泉州市住房和城乡建设局关于泉州纵鑫投资有限公司机械式立体停车楼建设方案 联合审查会议纪要

该项目位于丰泽区东海滨城二期工业区园 EB-2 地块，北临混合用地，南侧为规划道路，东西均临其他工业用地，拟建 3 座机械式立体停车库，总停车数 454 个。其中：1#-1 停车楼占地面积为 734.8 m²，地上 8 层，建筑高度为 17.8 米，停车泊位 128 个，为 II 类汽车库；1#-2 停车楼占地面积为 191.4 m²，地上 10 层，建筑高度为 21.8 米，停车泊位 40 个，为 III 类汽车库；2#停车楼占地面积为 801.0 m²，地上 11 层，建筑高度为 23.8 米，停车泊位 286 个，为 I 类汽车库。

车行分析图 1:500

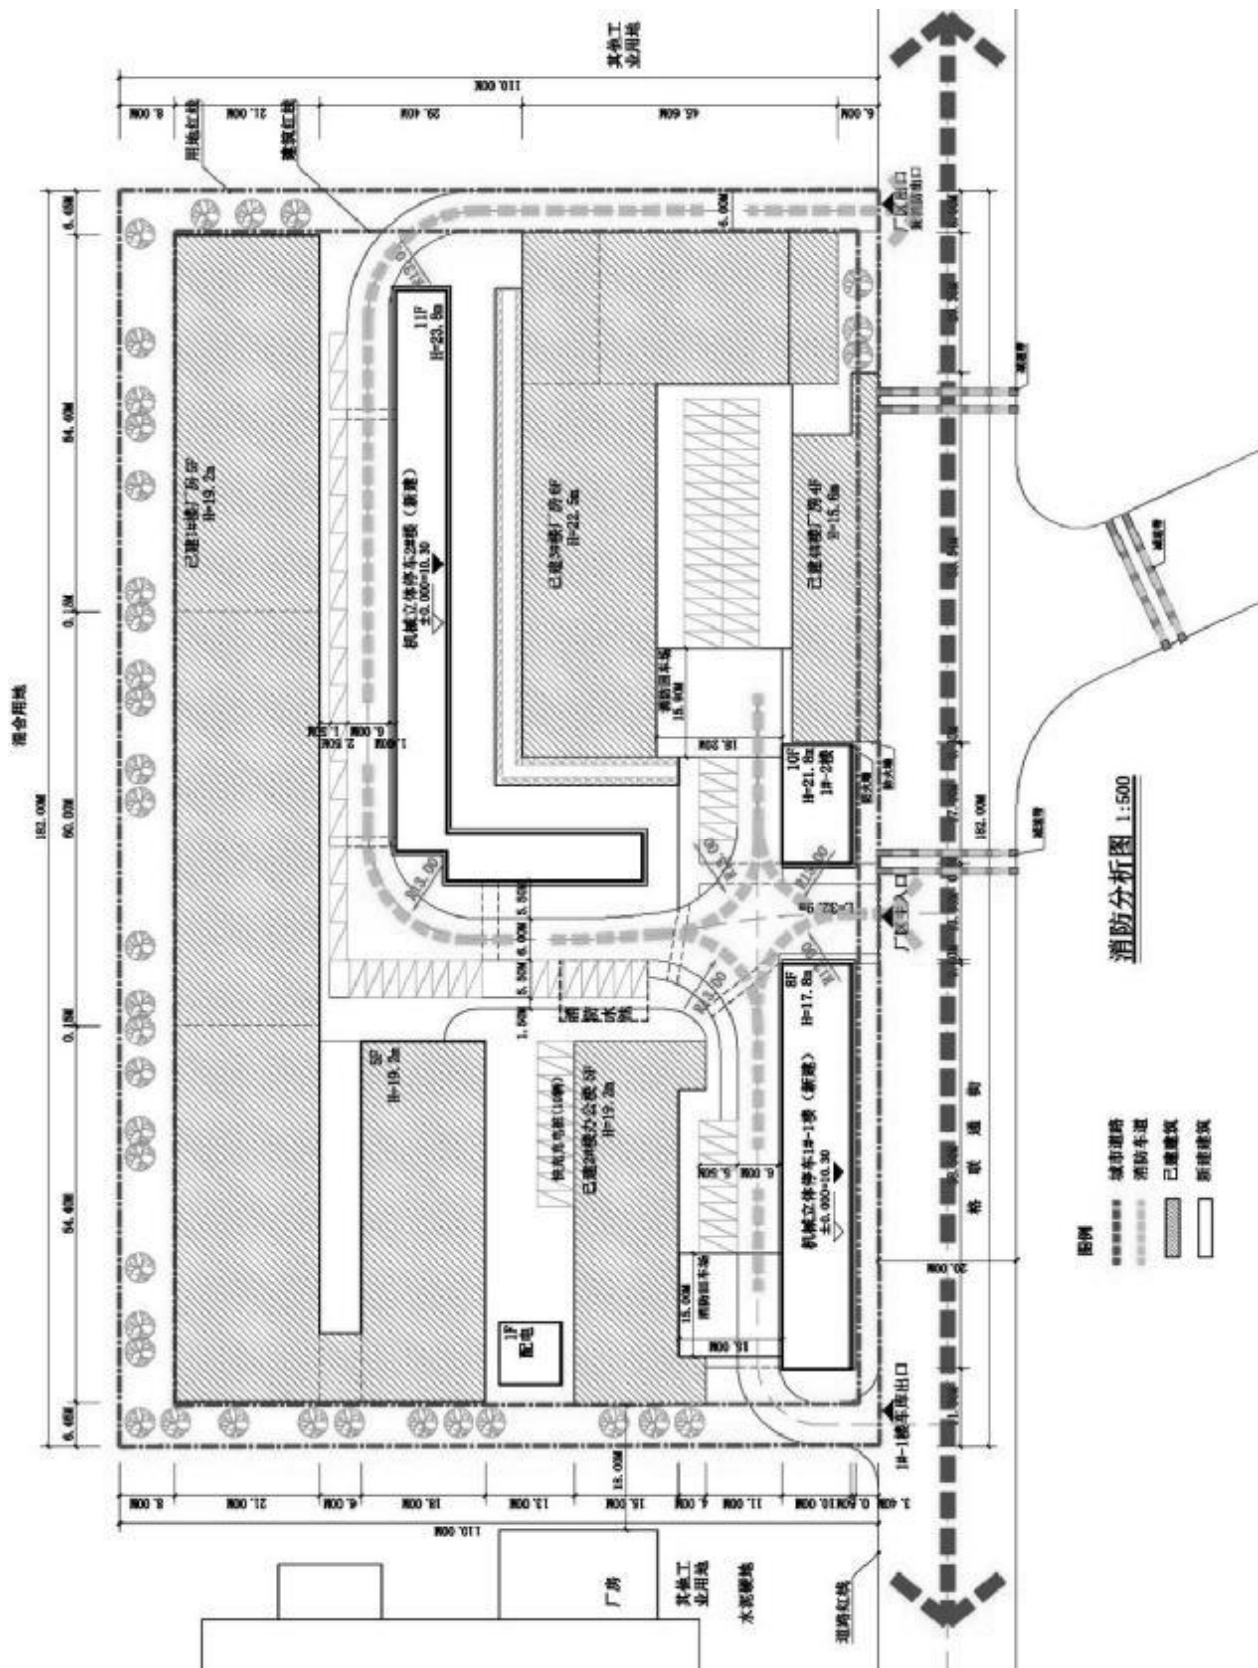
2. 该项目主出入口离道路交叉口过近，应合理组织交通，注重内外交通结合，并优化交叉口设置和出入口设置。

5. 鉴于 1#-1 停车楼西侧主出入口离格联通街交叉口较近，方案设计单位应根据交通评价编制单位提供的意见执行，该出入口作为进口，其东侧开口作为出口，1#-1 西侧考虑增加出口，场地内机动车采用单向交通组织形式。建议考虑在格联通街独立设置非机动车人行出入口，若无法实现，只能采用人车混行，应设置人车分流措施。

消防分析图 1:500

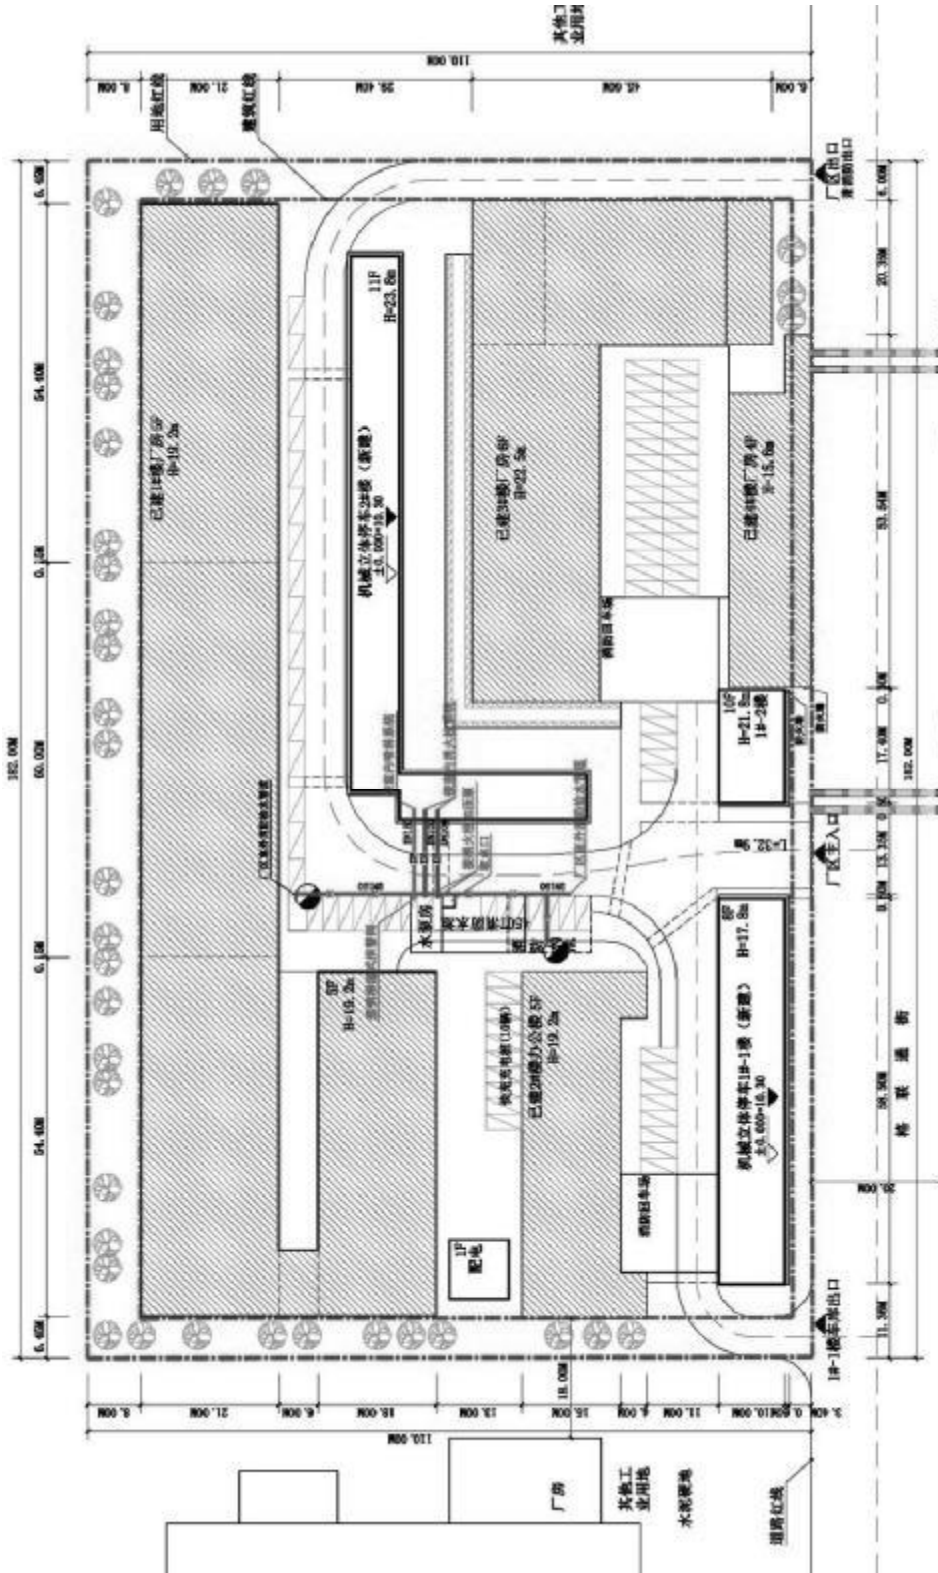
4. 增补大区域消防分析图纸，分析消防站位置，需满足 5 分钟内到达本地块，消防分析应内外相结合，并符合相关规范要求。
